**PLANO PORMENOR DE RECONVERSÃO URBANÍSTICA DA
QUINTA DO GUARDA-MOR
MARÇO 2018**

**ALTERAÇÃO DA DELIMITAÇÃO
DA RESERVA ECOLÓGICA NACIONAL
ESTUDO HIDROLÓGICO**

ASSUNTO: Plano de Pormenor de Reconversão da Quinta do Guarda-Mor.
Revisão do estudo hidrológico.

Assunto: Plano de Pormenor da Reversão Urbanística da Quinta do Guarda-Mor

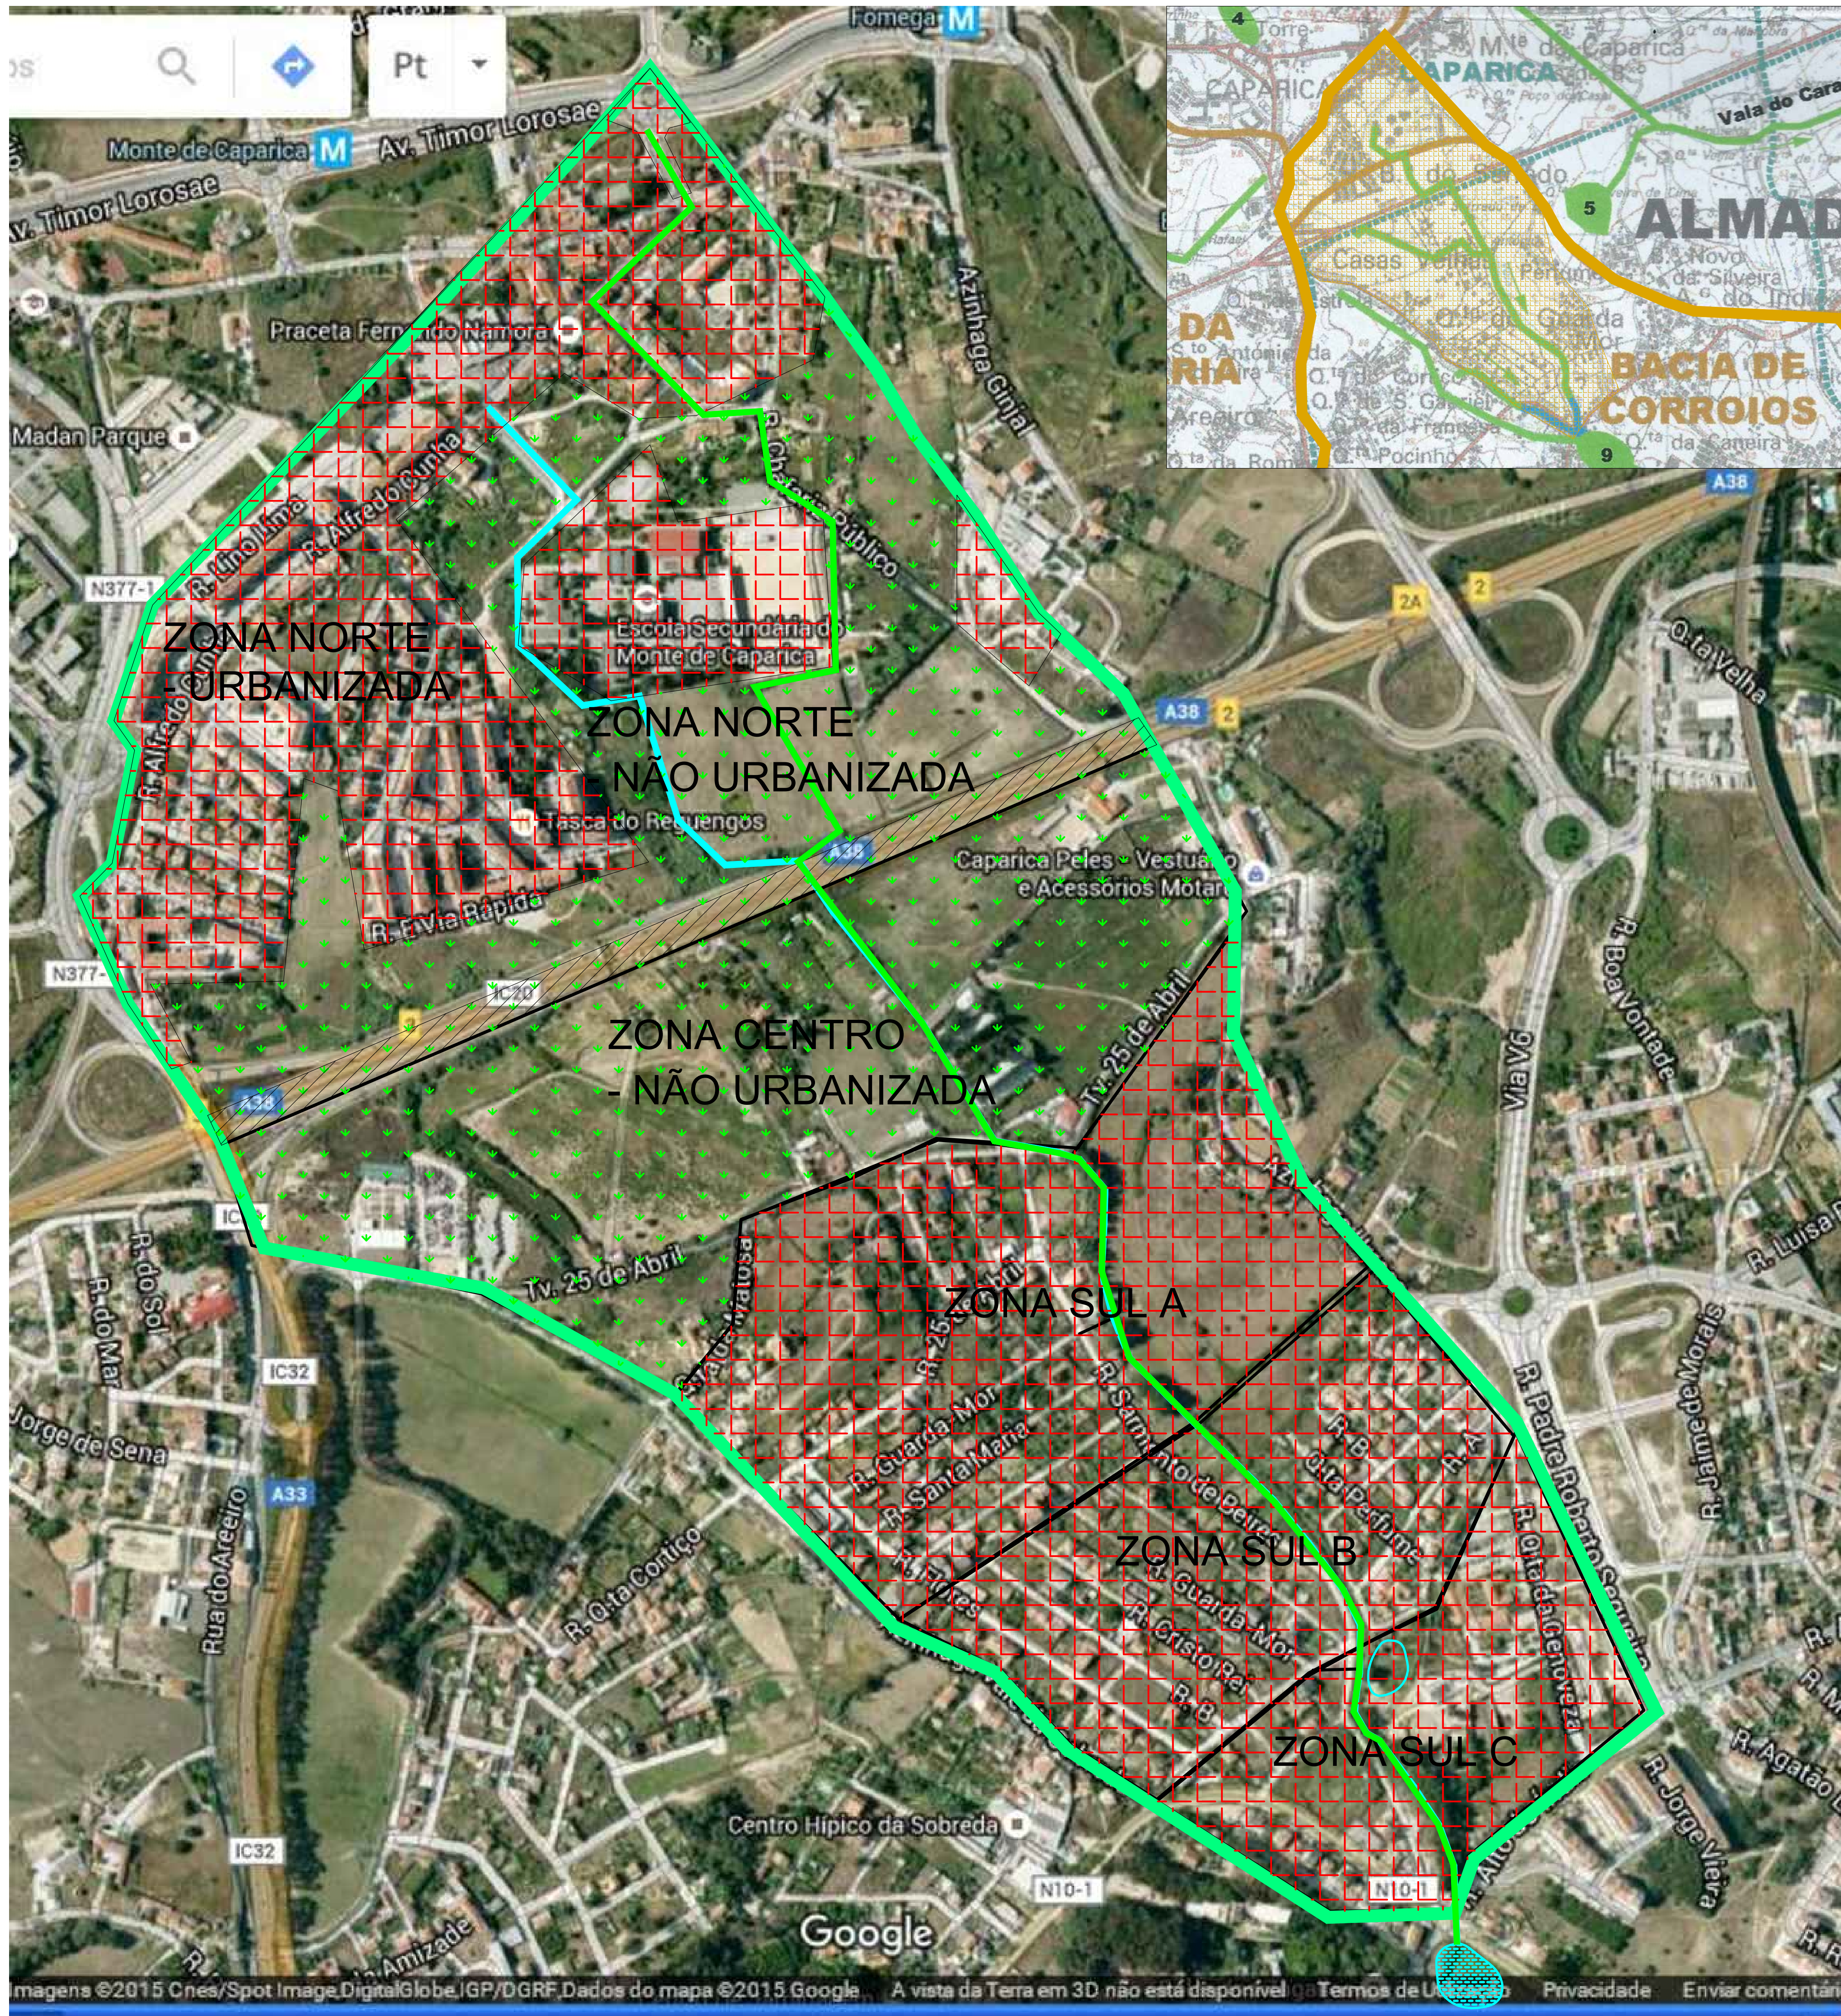
- 3.2. Da mesma forma o estudo hidrológico também foi ajustado a estes novos dados de base.
- 3.3. A descrição da área inundável associada ao troço canalizado existente entre os perfis 13 e 16, que é efetuada no ponto 4.1 das conclusões do estudo hidrológico deverá ser ajustada à sua representação no desenho 2, onde se verifica que a mesma abrange uma área entre os perfis 11 e 17.
- 3.4. Não obstante o mencionado no ponto 4.2 das conclusões do estudo hidrológico, entendemos que a PH existente deverá ser remodelada, face à sua efetiva insuficiência de capacidade de vazão da PH relativamente a uma chuvada com período de retorno de 100 anos.

- Compatibilizar o perfil 12-12 com a ZAC apresentada na peça desenhada n.º 2, uma vez que nesse perfil não consta a demarcação do escoamento do escoamento;
- Prever a substituição da passagem hidráulica existente sobre a estrada da Sobreda, uma vez que a mesma não apresenta capacidade de escoamento para o caudal centenário nas condições de ocupação do solo futuras;
- Dimensionar o futuro viaduto a implantar entre os perfis 12-12 e 13-13;
- Contemplar a implementação de charcas/bacias de retenção que permitam a laminagem de caudais.
